DECKBLATT Nr. 6

Zum Bebauungsplan  
A M L I N D E N F E L D

Stadt Griesbach i. Rottal  
Landkreis Passau

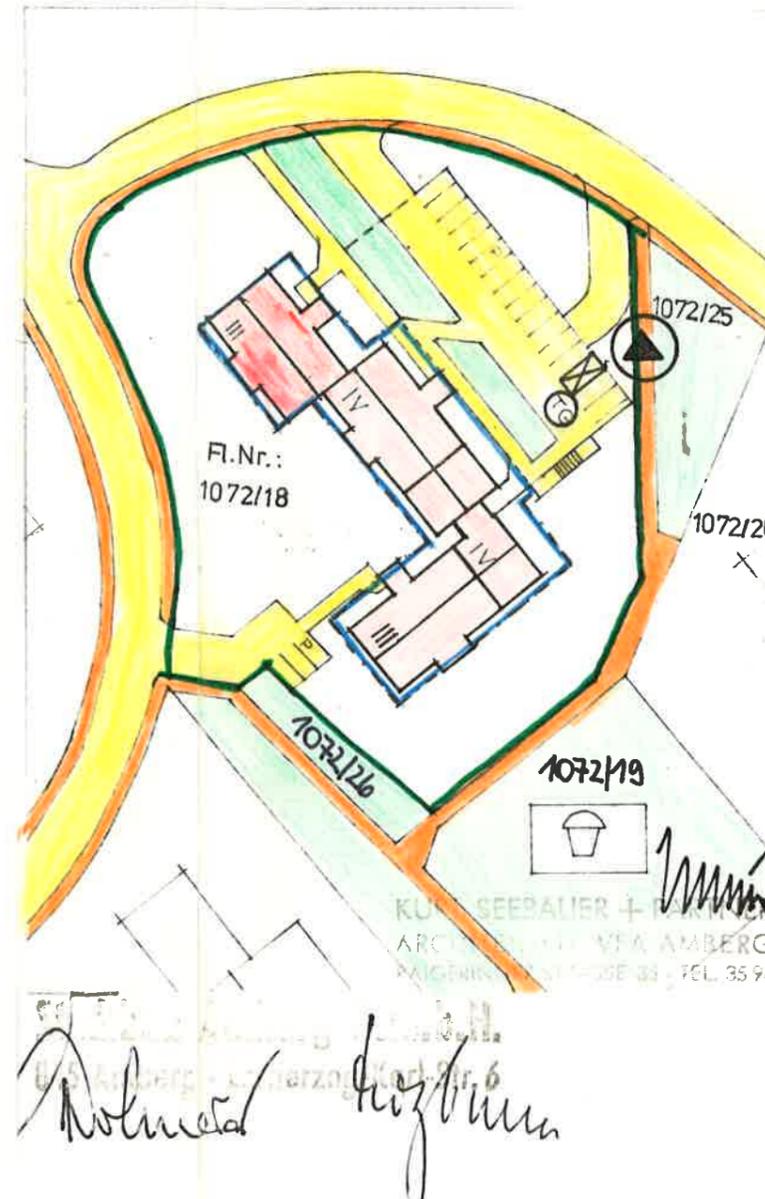
ERGÄNZUNG DER FESTSETZUNGEN

ZU 13.11 BIS 4 VOLLGESCHOSSE = ERDGESCHOSS UND 3 OBERGESCHOSSE

WOHNBLÖCKE DACHFORM: SATTELDACH

DACHNEIGUNG: 17° - 25°

IV KNIESTOCK: UNZULÄSSIG

DACHGAUPEN: UNZULÄSSIG

TRAUFHÖHE: I TALSEITS MAX. 3,50 M AB GEW.

II " " 6,00 M BODEN

III " " 9,00 M

IV " " 12,00 M

SOCKELHÖHE: MAX. 0,50 M

DACHEINDECKUNG: PFANNEN DUNKELBRAUN ODER ANTHRAZIT  
WELLPLATTEN DURCHGEFÄRBT IN DUNKLEN FARBEN
